INFO TECHNIQUE

Poulie à roue libre d'alternateur 535 0199 10 : deux modèles différents

Constructeur :	Toyota
Modèles :	Echo, Yaris, Yaris Verso
Moteur :	1.4 D4d
Référence OE :	27415-33020
Référence :	535 0199 10

Photo 1 : premier modèle

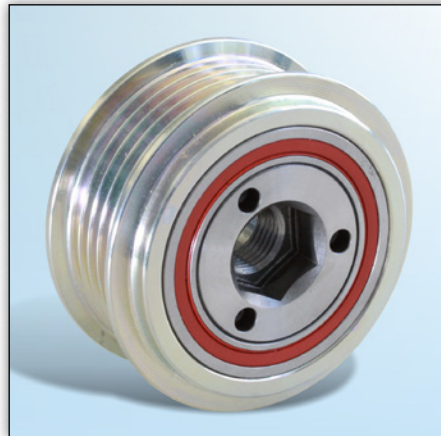
Les deux photos montrent deux versions de la poulie à roue libre d'alternateur 535 0199 10.

Les principales différences résident dans les étanchéités des roulements et l'orifice dans lequel on insère l'outil spécial de démontage, contrôle et montage.

Malgré leurs différences, les deux poulies à roue libre d'alternateur sont utilisables sans réserve pour tous les véhicules mentionnés dans le catalogue.
